**Re: Expediente No. NC2017/0007056**

**Solicitud de Patente de Invención Titulada: “COLUMNA Y SISTEMA ESTRUCTURAL APORTICADO”**

**Solicitante: CONSTRUCTORA CONCONCRETO S.A.**

**RESPUESTA AL OFICIO No. 2905,**  
**NOTIFICADO EL 2 MARZO DE 2020**  
**(PRIMER EXAMEN DE FONDO)**

**Figura 1-Modalidad de D1 donde se encajan las barras de una primera columna en los agujeros de una segunda columna**

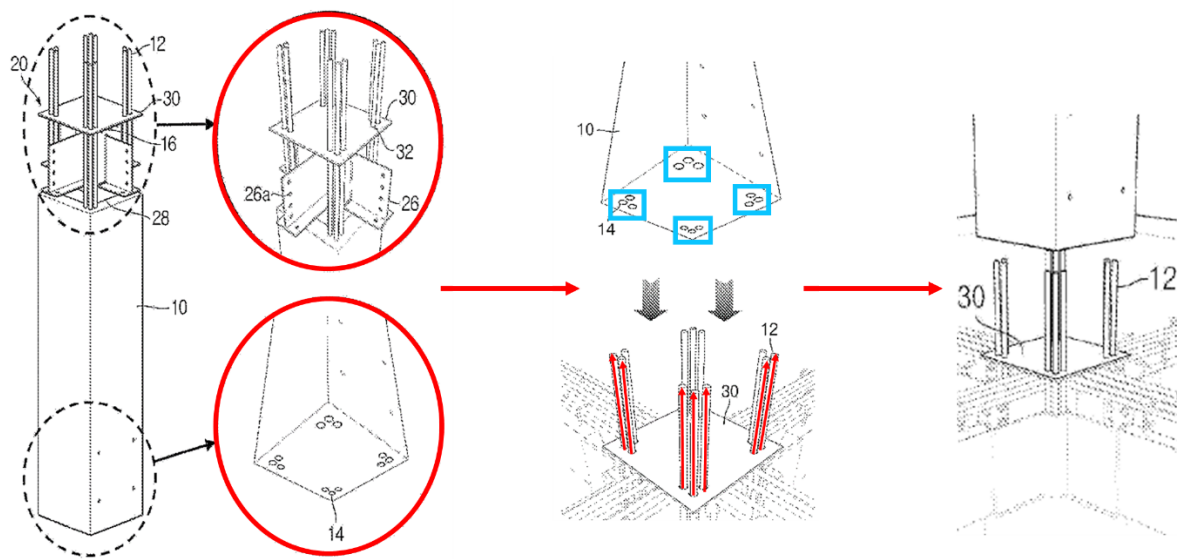
ii) En cuanto al arte previo, me permito señalar que D1 divulga un sistema constructivo para unir columnas y vigas de concreto reforzado. En una primera modalidad de D1, dichas columnas tienen un marco de acero con barras instalado en el extremo superior y agujeros (en azul) en el extremo inferior, de tal forma que dos columnas iguales se conectan encajando el extremo con las barras de la primera columna dentro de los agujeros del extremo de la segunda columna, como se observa a continuación en la figura 1:

- Ni D1 ni D2 divulgan un ducto que sobresale del primer extremo de un tramo de columna, donde una porción de dicho ducto se encuentra embebida en el tramo. Por el contrario, D1 divulga en una primera modalidad una columna con agujeros en un extremo inferior, y en una segunda modalidad una columna con una placa con perforaciones en un extremo superior. Por su parte, D2 divulga que los extremos de los componentes estructurales (columnas) presentan barras que sobresalen y que se conectan por medio de un conector, el cual es un elemento independiente a los componentes estructurales.

**Figura 2-Modalidad de D1 donde se unen las barras de las columnas por medio de conectores**

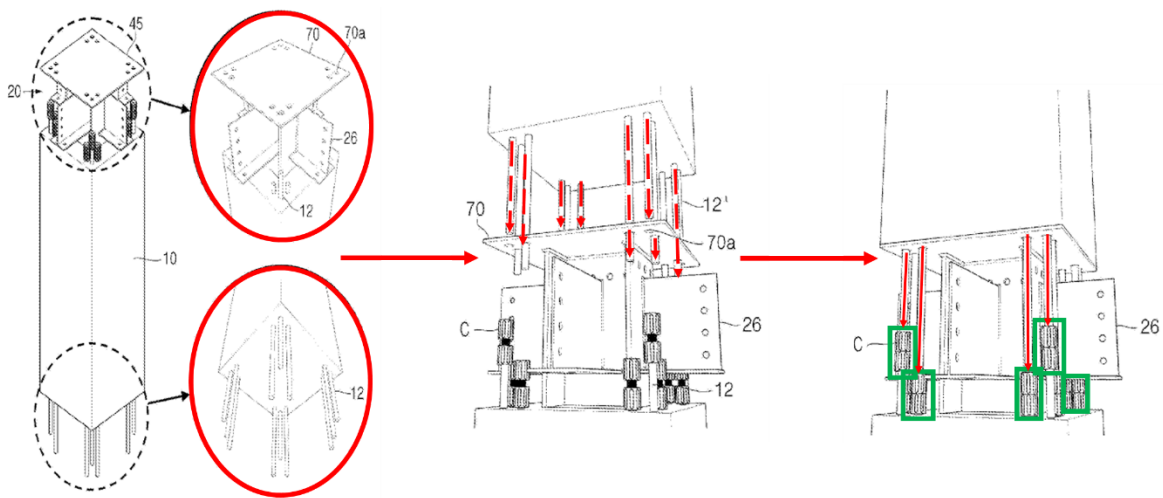
En una segunda modalidad de D1, las columnas tienen en un primer extremo un marco de acero con láminas perforadas y barras con conectores en las puntas, y en un segundo extremo barras que sobresalen de la columna. Según lo anterior dos columnas iguales de acuerdo con la segunda modalidad se conectan encajando las barras en el extremo de la primera columna dentro de las perforaciones de las láminas de la segunda columna, hasta llegar a los conectores (en verde), donde los conectores conectan las barras de la primera columna a las barras de la segunda columna, como se observa en la figura 2:

**Figura 3-Acople divulgado en D2 donde las barras de dos columnas se unen por medio de conectores roscados y soldados a los extremos de dichas barras**

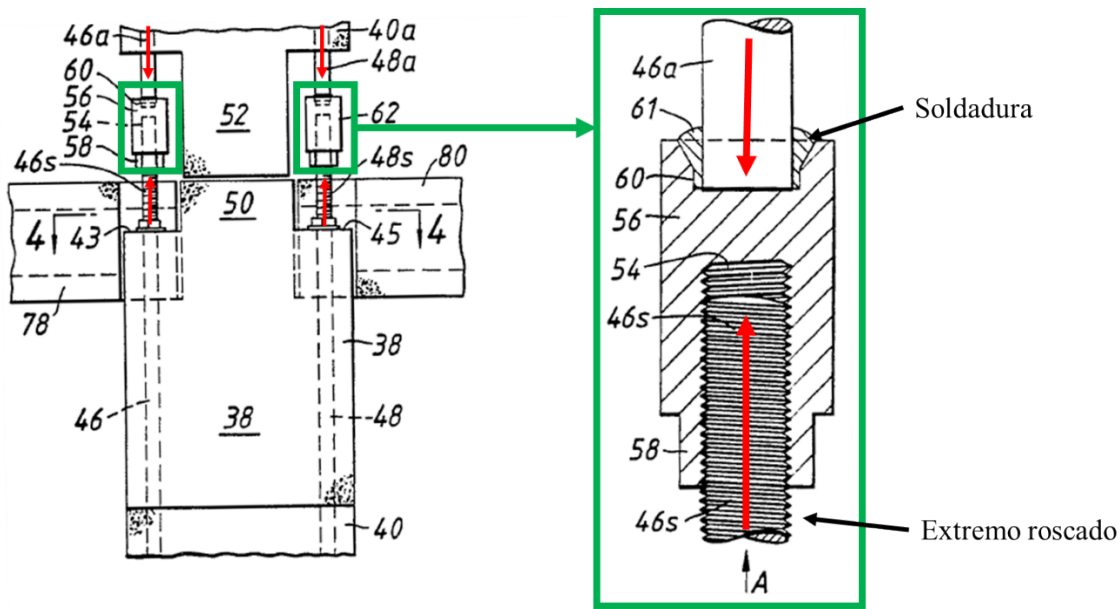
Por su parte, D2 divulga un conjunto de conexión compuesto por un par de componentes estructurales, tales como dos columnas adyacentes, que se conectan por medio de un conector (en verde) que acopla una barra de refuerzo de una primera columna y una barra de refuerzo de una segunda columna adyacente. El conector se une de forma ajustable a la barra de refuerzo de la primera columna por medio de una perforación roscada, pero está asegurado permanentemente, por medio de soldadura, a la barra de refuerzo de la segunda columna para que los ajustes de instalación entre los dos componentes estructurales se puedan realizar hasta lograr el ajuste deseado entre los componentes, como se ilustra en la figura 3:

Otra desventaja de la conexión de D2, frente a la conexión de la presente invención es que para implementar el sistema se requiere un proceso de soldadura a realizar en sitio, el cual debe tener un estricto control de calidad y personal calificado y certificado para evitar

discrepancias en la capacidad de carga de la soldadura con la cual se realizó el diseño de esta unión. Por el contrario, en la invención presentada la columna es prefabricada y los ductos se instalan junto con las barras de refuerzo durante la fabricación del tramo de columna.

**Figura 4-Producto de la combinación de D1 y D2**

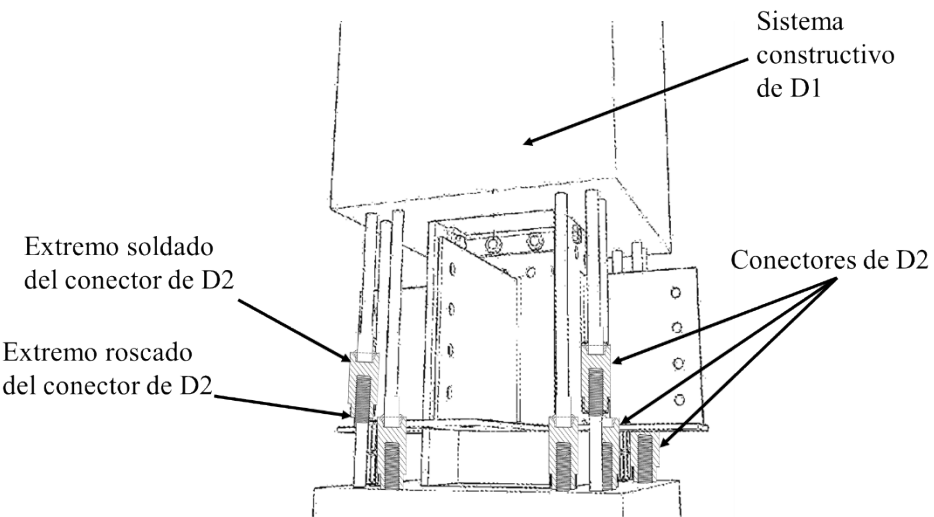
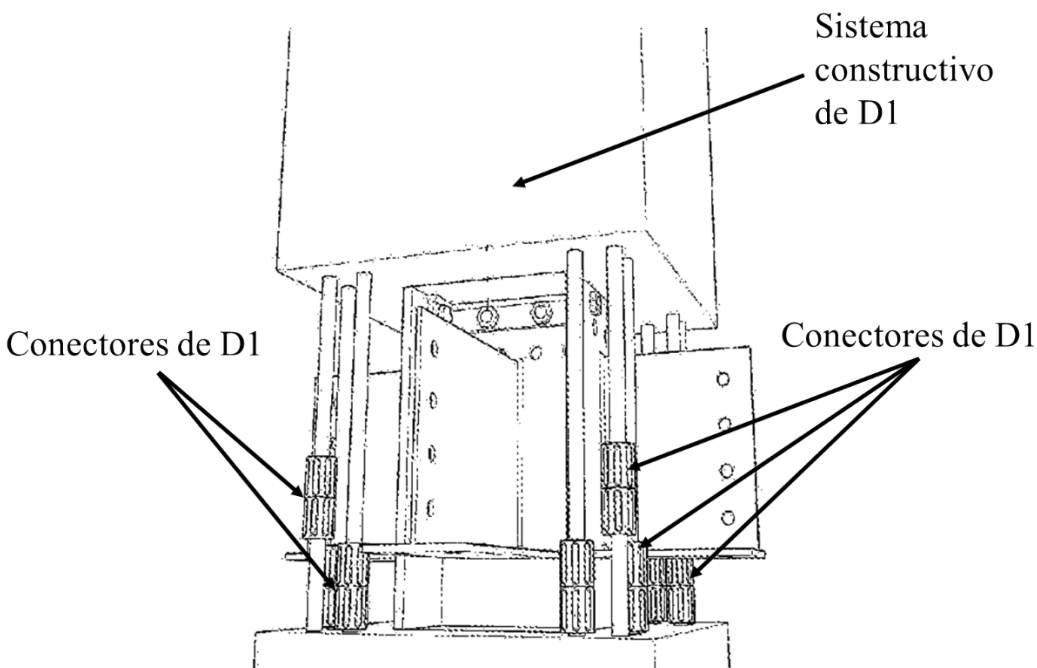
Sin embargo, si se llegara a combinar D1 y D2 se obtendría un producto que no es el mismo divulgado por la presente invención. Específicamente, combinando las columnas con barras divulgadas en D1 con los conectores divulgados en D2, se obtendría dos tramos de columna unidos por medio de un conector con un primer extremo roscado a las barras del primer tramo y un segundo extremo soldado a las barras del segundo tramo. Donde dicha combinación de D1 y D2 no enseña ni motiva a incluir un ducto que sobresale del primer extremo del tramo, donde una porción de dicho ducto se encuentra embebida en el tramo. De hecho, dicho producto de D1 y D2 es una solución similar a la modalidad del sistema constructivo de D1 que incluye los conectores entre barras, como se ilustra en las siguientes figuras 4 y 5:

Por lo tanto, las soluciones anteriormente mostradas en las Figuras 1 y 2, no son similares a la solución de la presente invención, la cual utiliza un ducto embebido parcialmente en el extremo del tramo para unir dos tramos de una columna.

***Figura 6-Conexión entre dos tramos de una modalidad de la presente invención***

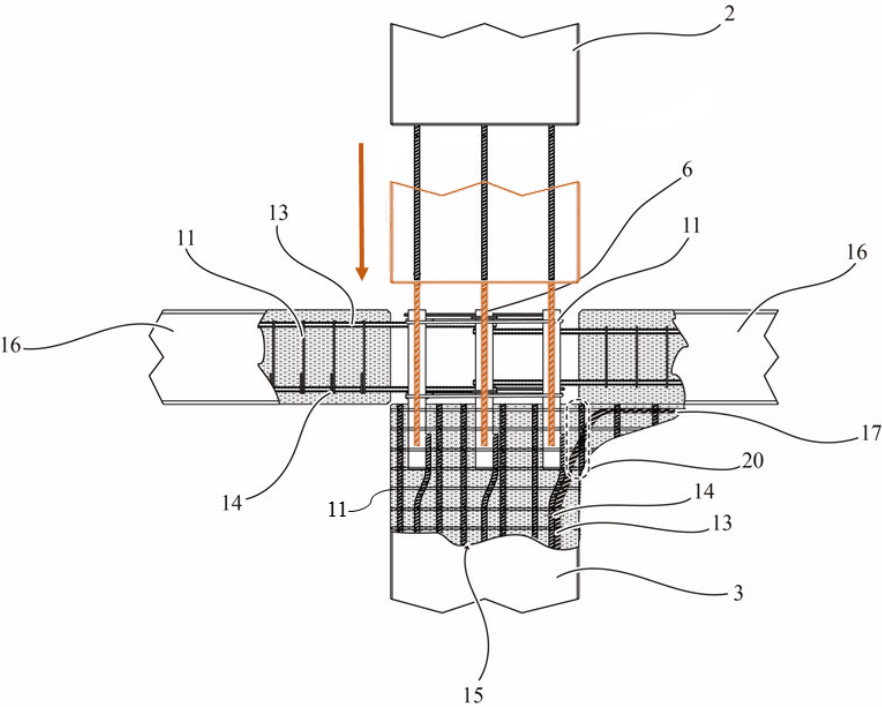
Además, la presente invención presenta ventajas sobre el arte previo citado, relacionadas con la continuidad estructural que forma la unión de las barras y los tubos, para unir tramos de columnas colineales, lo cual se aprecia en la siguiente Figura 6:

Como se aprecia en la Figura 6, el ducto (6) tiene una parte embebida en el tramo (3) ilustrado, y una parte que sobresale del extremo superior de dicho tramo (3). La porción sobresaliente del ducto (6) fija una distancia entre el tramo (2) y el tramo (3) que usualmente es utilizada para conectar vigas en uniones aporticadas, mientras que la porción embebida del ducto (6) proporciona un anclaje estructural al cuerpo del tramo (3).

Por otra parte, la columna de la presente invención al ser sometida a un esfuerzo mayor al permisible tiende a presentar un tipo de falla dúctil, como se recomienda en la normatividad estructural (Norma NSR10 de Colombia), esto gracias a que la conexión entre los tramos de la columna no incluye elementos adicionales como tuercas, soldadura u otros elementos de acero. Por el contrario, una columna con tramos conectados por medio de los conectores presentados en D1 y D2 o por soldadura, como en el caso de D2, presenta un tipo de falla frágil. La fractura de las barras por una falla dúctil ocurre después de una intensa deformación plástica y se caracteriza por una lenta propagación de la grieta. Por el contrario, la fractura de las barras por una falla frágil tiene una rápida propagación de la grieta, que puede generar una falla catastrófica, lo cual es indeseable, sobre todo cuando la columna es un elemento estructural de un edificio.
